**AVIS RELATIF À LA PROTECTION
CONTRE LES EVENTUELS EFFETS NOCIFS ET NUISANCES
PROVOQUÉS PAR LES RAYONNEMENTS NON IONISANTS
GÉNÉRÉS PAR DES ANTENNES ÉMETTRICES STATIONNAIRES**

Commune : MORLANWELZ - Exploitant : ORANGE

Référence exploitant : 233C1_8/30080C1_2/40080C1_2/50080C1_1

Rapport n° 1535 / 2024

Figure 1 : Vue en plan des lieux de séjour et des points de contrôle

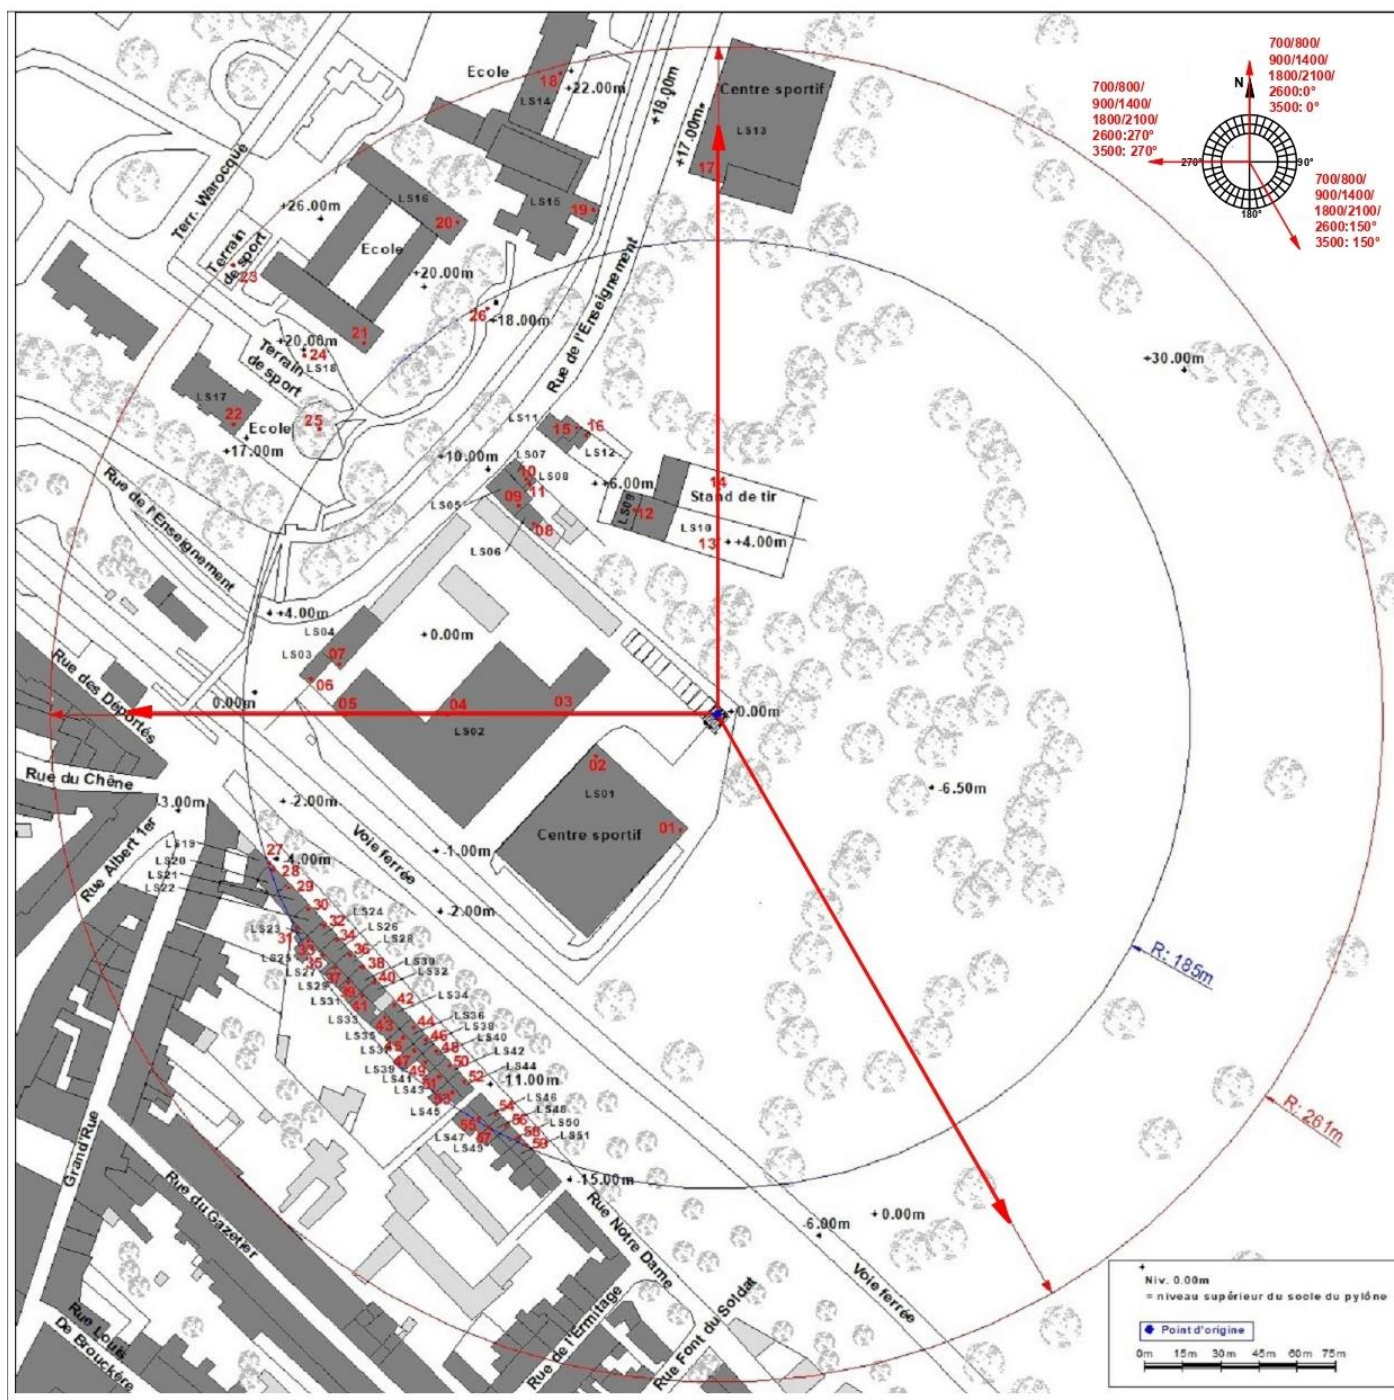
- le numéro du point de contrôle repris sur un des plans de la figure 1;
- le numéro du LS dans lequel se trouve le point de contrôle de la 1^{ère} colonne ;
- l'atténuation d'obstacle prise en compte pour le calcul de l'indice d'exposition dans le LS ;
- le résultat du calcul de l'indice d'exposition.

En ce qui concerne les antennes de l'installation mentionnées dans le tableau 1, la distance maximale à laquelle la limite pourrait être atteinte, à l'extérieur, est égale à 84,8 m. S'il n'y a pas de LS à une distance inférieure, les antennes respectent forcément la limite d'immission.

Dans le cas des LS situés à l'intérieur des bâtiments, une atténuation d'obstacle est prise en compte et il en résulte que la distance maximale à laquelle la limite pourrait être atteinte se réduit à 60,0 m.

Les résultats de l'évaluation décrite au paragraphe 4 indiquent que les antennes émettrices stationnaires de l'installation faisant l'objet du présent avis ne produisent pas, dans un lieu de séjour, un rayonnement électromagnétique maximum supérieur aux limites fixées à l'article 4 du décret.

Figure 2 : Vue en plan des installations d'antennes dans un rayon de 300 mètres autour de l'installation faisant l'objet de la demande d'avis

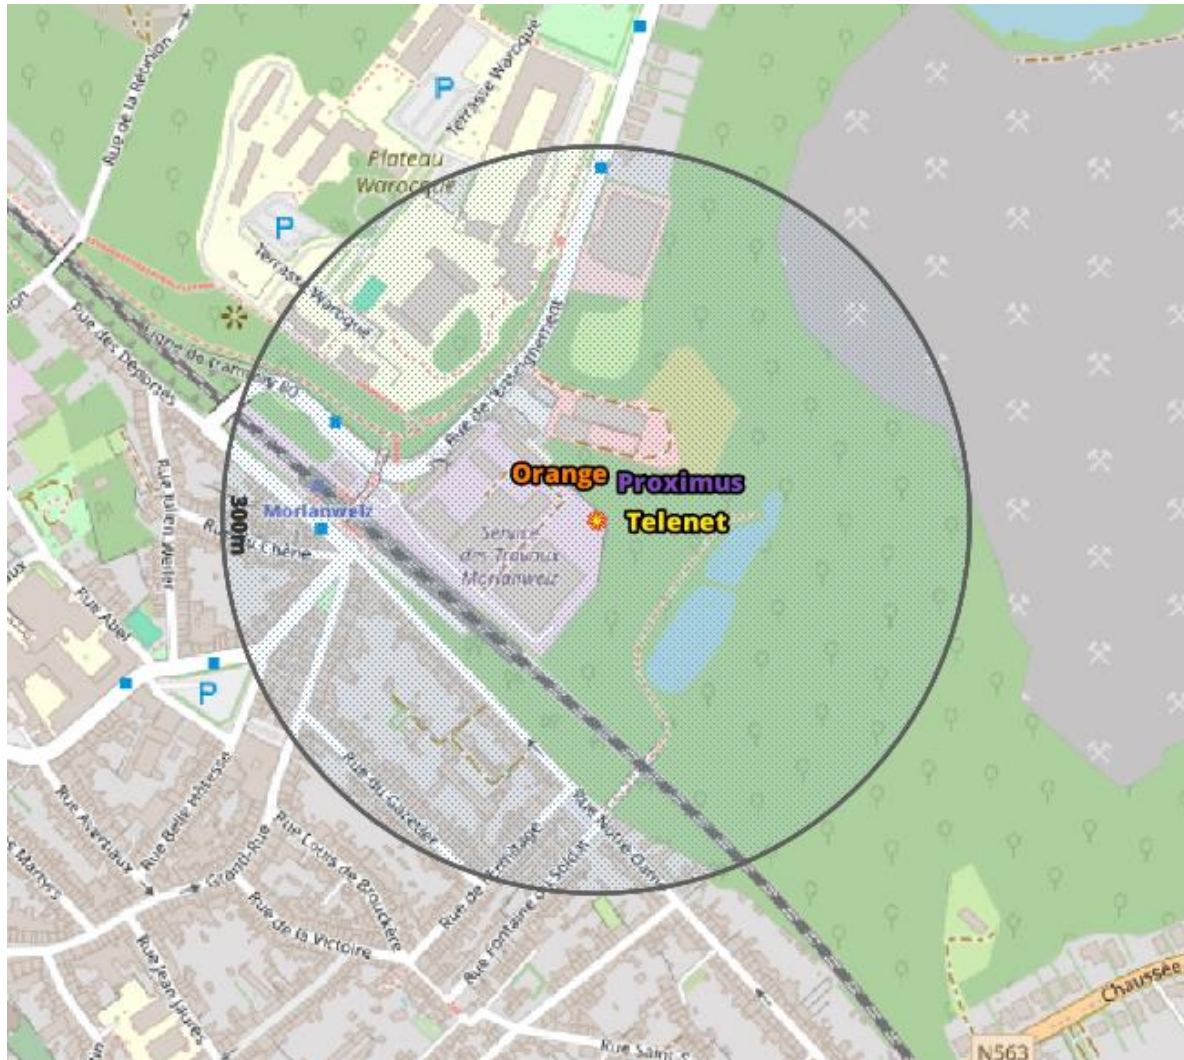
Le plan en projection verticale de la figure 2 indique la localisation des installations d'antennes émettrices stationnaires visées par le décret et situées dans un rayon de 300 mètres autour de l'installation référencée dans le paragraphe 2 et localisée au centre du cercle. Les données de localisation de ces antennes et les avis correspondant sont accessibles via le cadastre en ligne des antennes émettrices stationnaires⁶. Les installations prises en compte dans l'évaluation du respect de la limite cumulative sont les installations d'antennes émettrices déclarées en service par l'exploitant à la date du présent avis, à l'exception de l'installation référencée dans le paragraphe 2 et éventuellement d'autres installations ayant fait l'objet d'une demande d'avis à la même date et qui sont situées à l'intérieur de la zone de 300 mètres de rayon.

- a) il y a au plus 4 installations d'antennes émettrices stationnaires présentes dans la zone d'évaluation de 300 mètres de rayon représentée dans la figure 2, y inclus l'installation référencée dans le paragraphe 2 : la limite cumulative définie à l'article 4, §2 du décret est nécessairement respectée dans les lieux de séjour à l'intérieur de la zone d'évaluation de 300 mètres de rayon ;

- b) il y a exactement 5 installations d'antennes émettrices stationnaires présentes dans la zone d'évaluation de 300 mètres de rayon représentée dans la figure 2, y inclus l'installation référencée dans le paragraphe 2 et il existe, pour 3 ou 4 de ces installations, un avis attestant le respect de la limite abrogée de 3 V/m : la limite cumulative définie à l'article 4, §2 du décret est nécessairement respectée dans les lieux de séjour à l'intérieur de la zone d'évaluation de 300 mètres de rayon ;

- c) dans tous les autres cas, il a été vérifié que la limite cumulative définie à l'article 4, §2 du décret n'est pas dépassée dans les lieux de séjour sur base du nombre d'installations localisées dans la zone d'évaluation de 300 mètres de rayon représentée dans la figure 2, de leur localisation ainsi que des données inscrites dans la figure 1 et au paragraphe 4 du présent avis et dans les avis attestant le respect de la limite par installation ou de la limite abrogée de 3 V/m relatifs aux autres installations reprises dans la figure 2.

Compte tenu des considérations ci-dessus, il apparaît que l'intensité du rayonnement électromagnétique généré, dans les lieux de séjour situés dans un rayon de 300 mètres autour de l'installation référencée dans le paragraphe 2, par l'ensemble des antennes émettrices stationnaires de l'ensemble des exploitants du même site d'antennes émettrices stationnaires respecte la limite fixée à l'article 4, § 2 du décret.
